改善箇所説明図

改善の内容

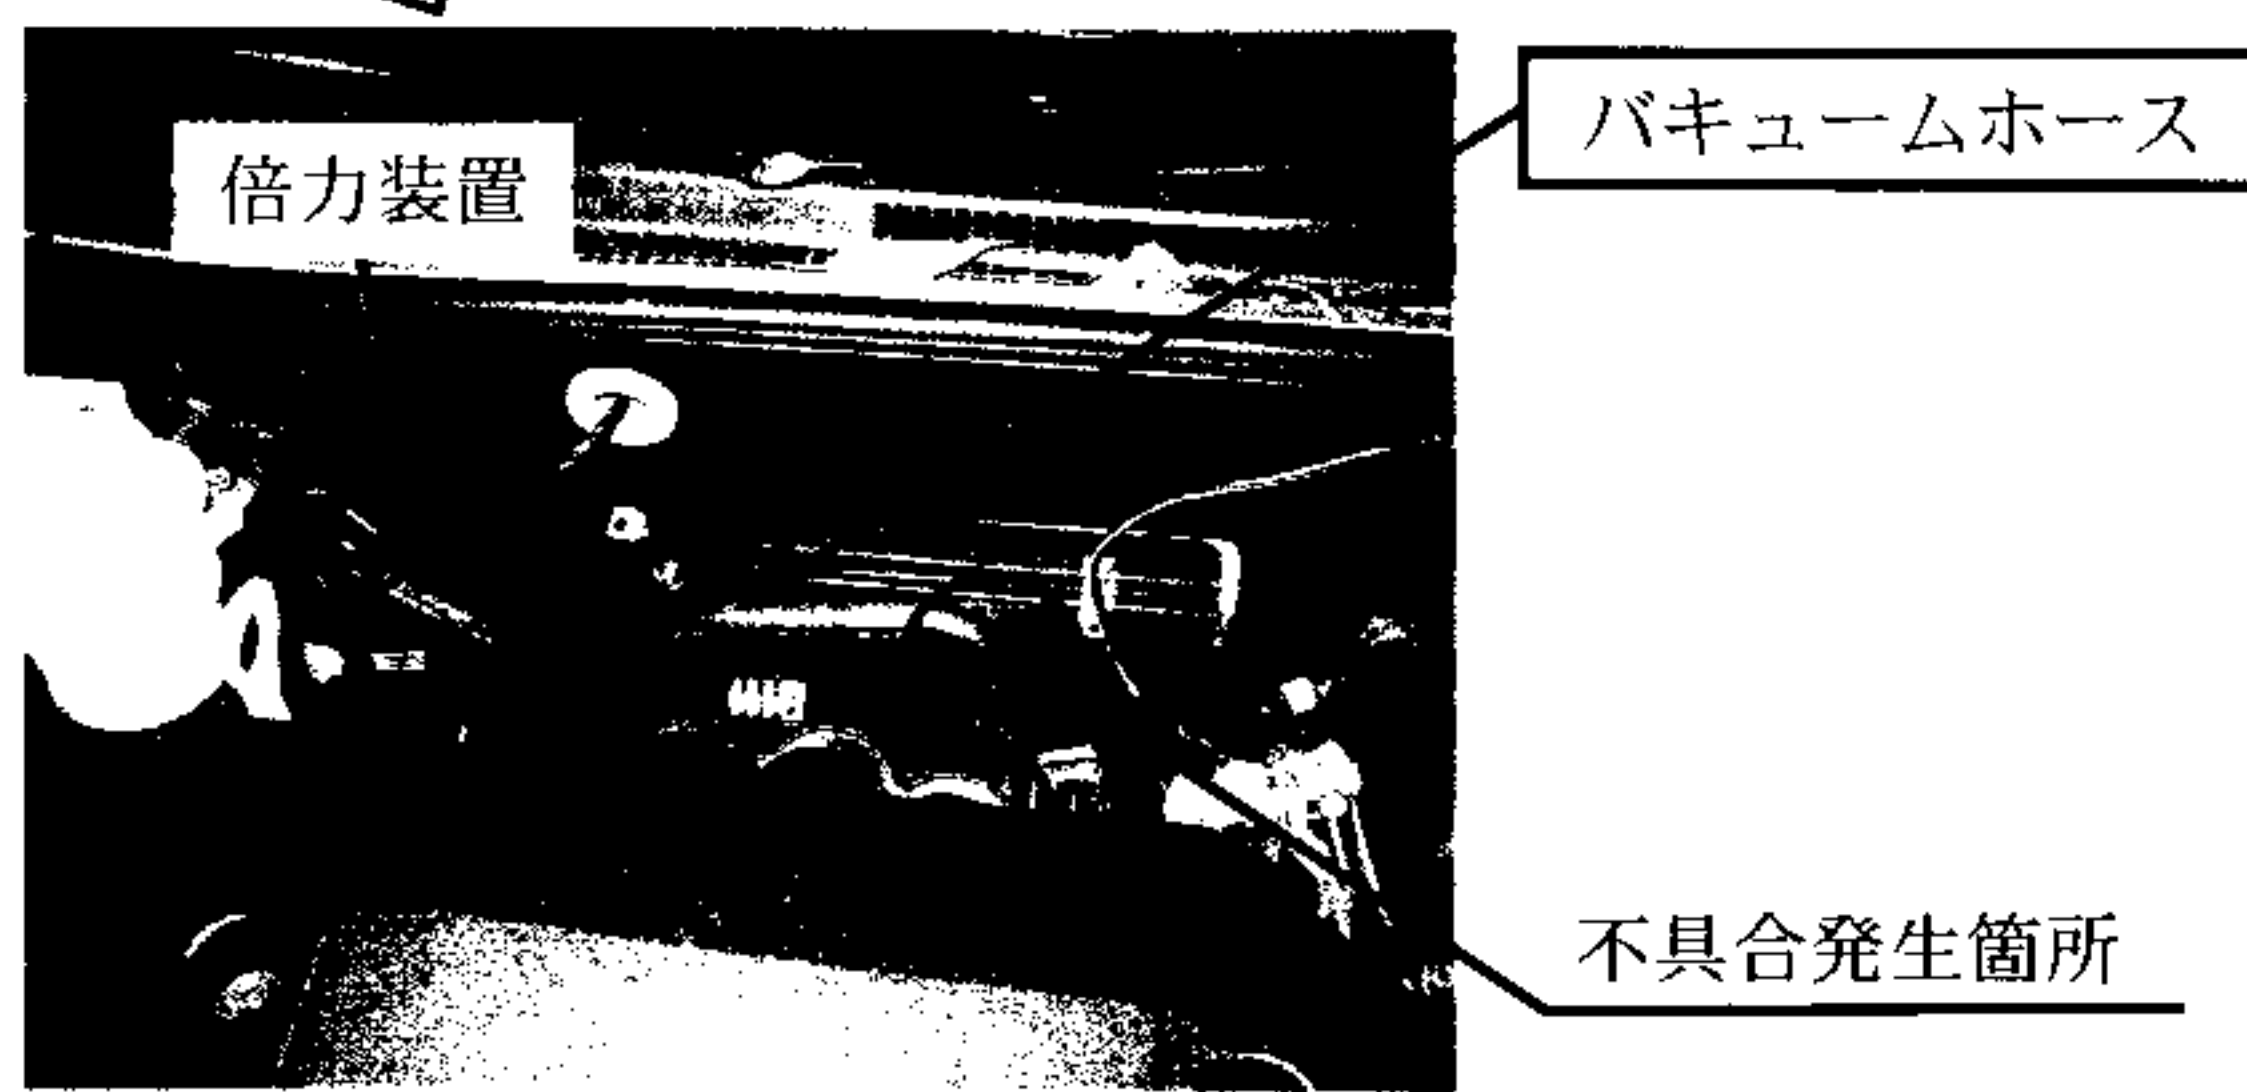
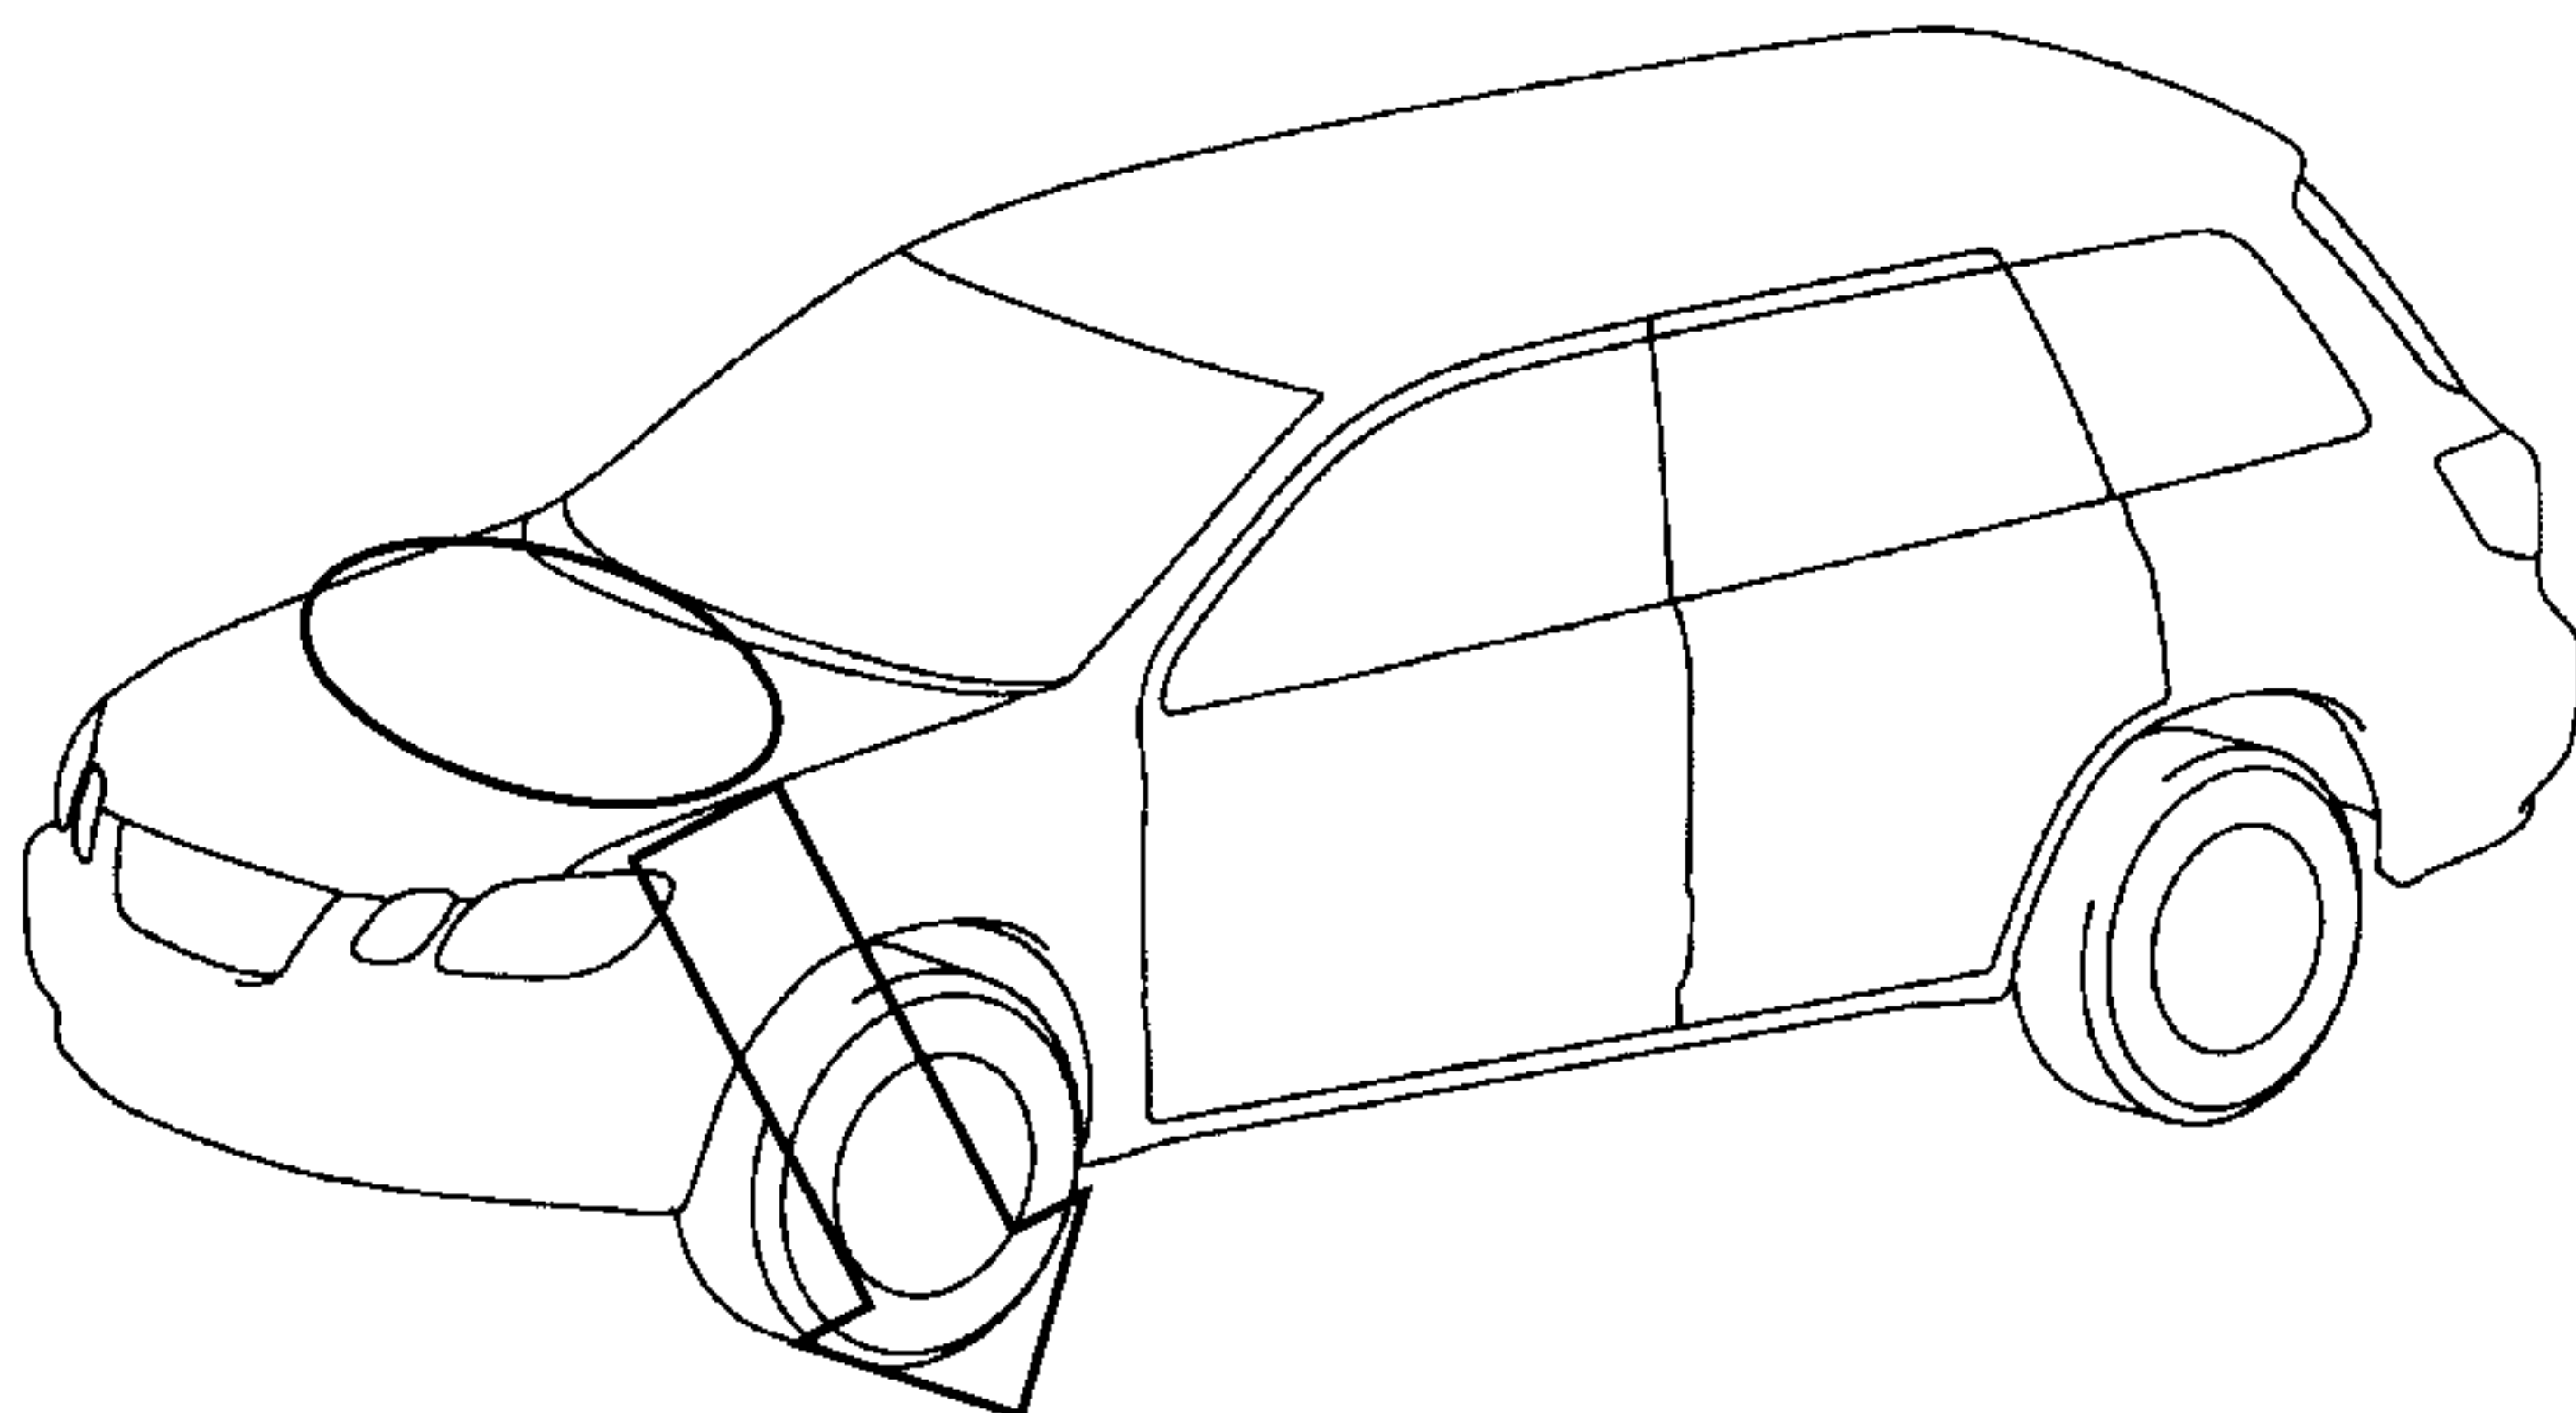
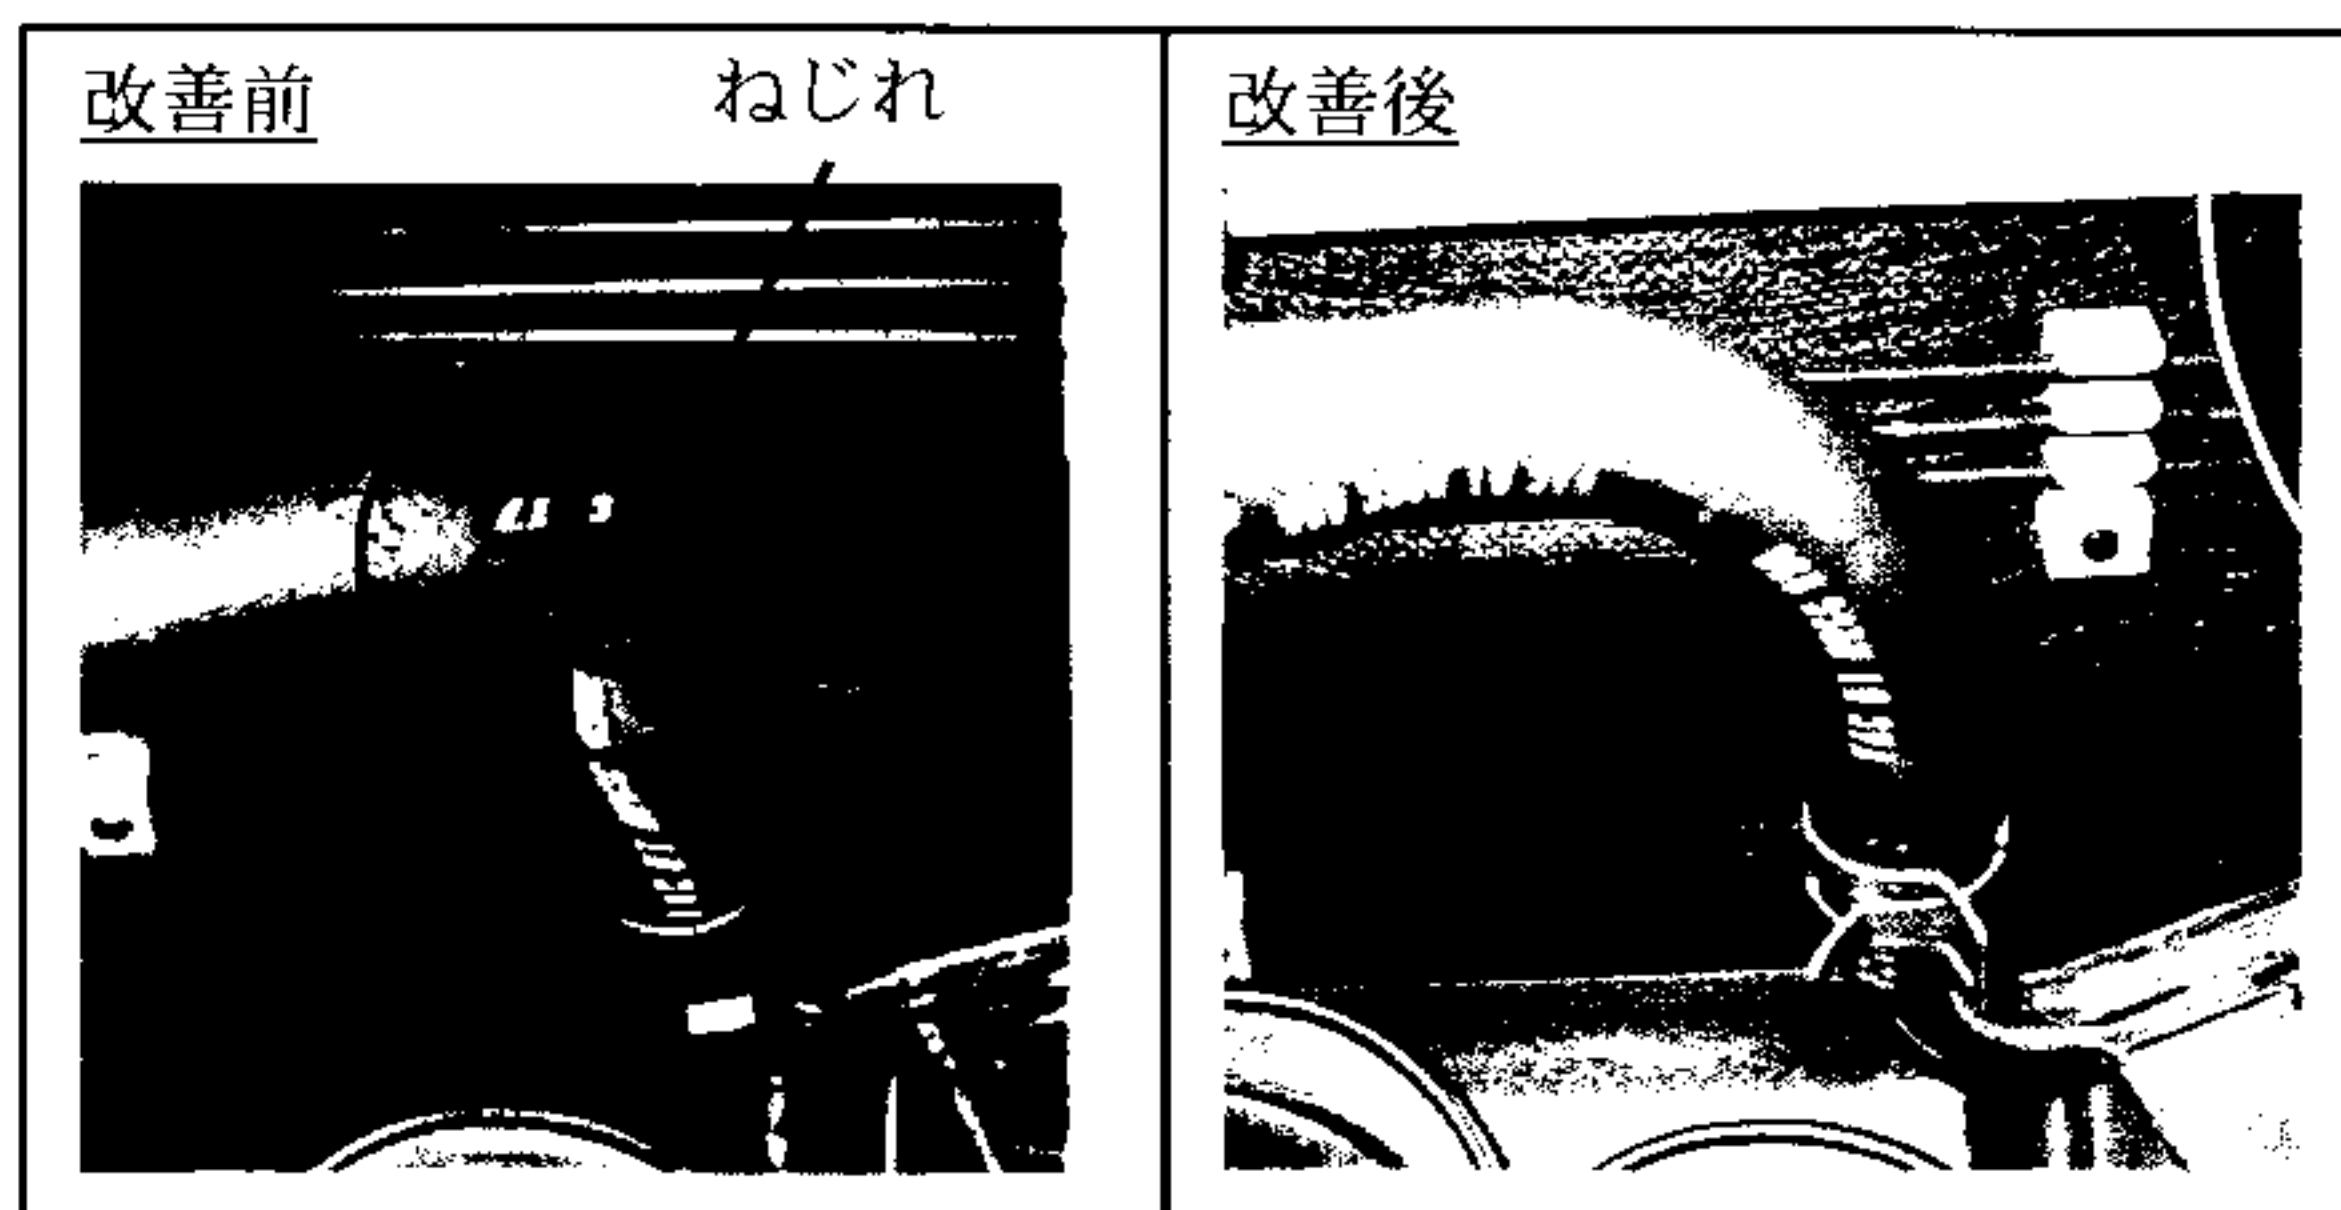
ブレーキ倍力装置用バキュームホースをねじれた状態で組付けたものがあり、連続してブレーキ操作をすると倍力装置に作用する負圧が一時的に不足することがある。これにより、2回目以降の制動時にブレーキの効きが悪くなるおそれがある。

全車両、当該バキュームホースの組付け状態を確認し、ねじれのあるものは新品に交換する。

識別：外観上ホースの組付け状態にて容易に識別が可能のため、特別な識別の追加は行わない。
